Wat wij moeten weten over de kademuren

Met vriendelijke groeten, Louis van der Kallen/Piet Juten BSD
09-07-2024

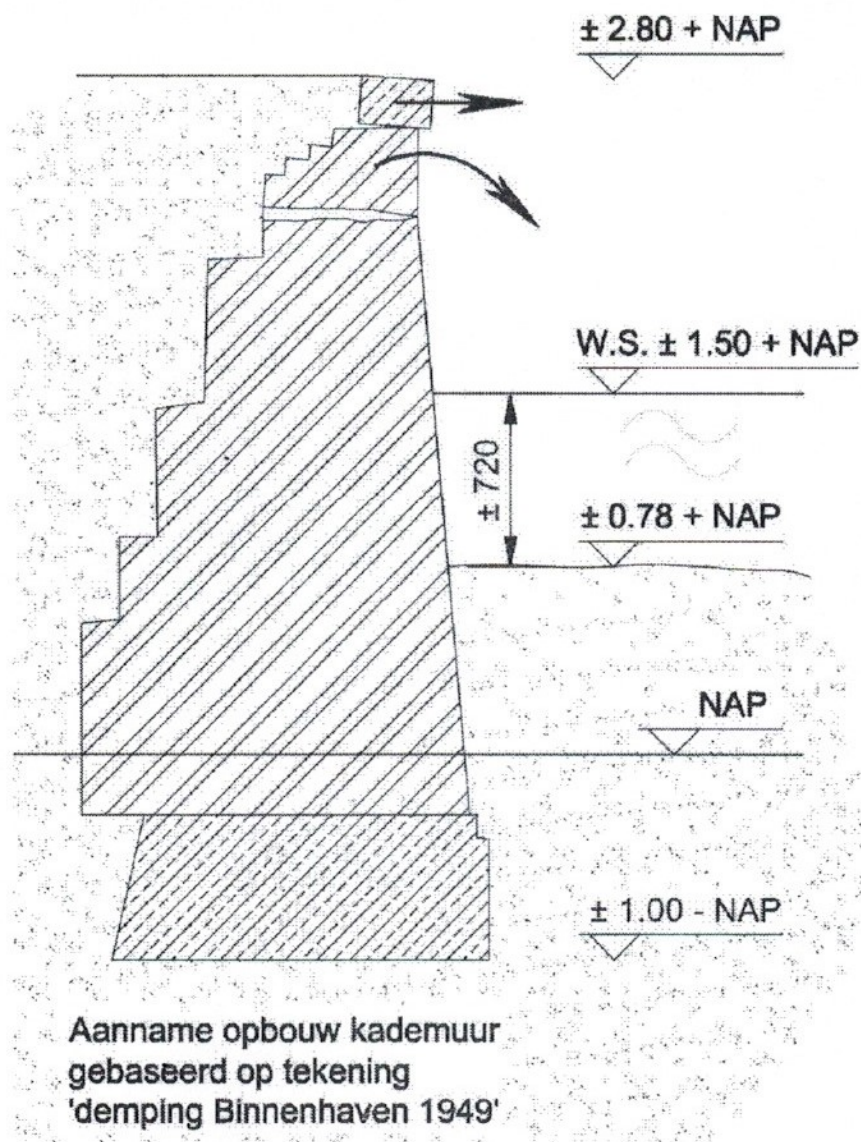
De straten langs de Noord -en Zuidzijde Kaai zijn in de jaren 70-80 hoger aangelegd dan de kademuur zelf. Dit hoogte verschil werd opgelost met een talud van kinderkoppen en betonpaaltjes met een ijzeren tussenbalk. Het is deze “overhoogte” die de horizontaalkrachten veroorzaken waardoor de paaltjes schots en scheef komen te staan en de granieten afdeksloof (afdekband) naar buiten (richting water) duwt.

Ook over een lengte van ca. 60 meter worden de bovenste vijf tot zes metsellagen eveneens door horizontaalkrachten een centimeter of drie naar buiten (richting water) geduwd (zie bovenstaande tekening).

De oplossing moet gevonden worden in het her-straten van de straten langs de kademuren. Hierbij dient de overhoogte te worden verwijderd en komt de nieuwe straat op dezelfde hoogte te liggen als de afdeksloven (granieten afdekbanden) op de kademuur. Tijdens het herstraten kunnen de losliggende bovenste vijf à zes metsellagen worden hersteld. Het gaat slechts over een zestigtal strekkende meters van de in totaal circa 375 strekkende meter kademuur. Ook de afdeksloof kan met

het herstraten opnieuw worden aangebracht en zo nodig worden verankerd aan de kademuur. Het verschil in het peil van de straat en de vloerpeilen van de woningen moet gevonden worden in de nabijheid van de woningen bijvoorbeeld door stoepen aan te leggen, trapjes en of bordesjes een en ander zoals dat ook in de nieuwbouwplannen van Nieuwe Veste is gebeurd.
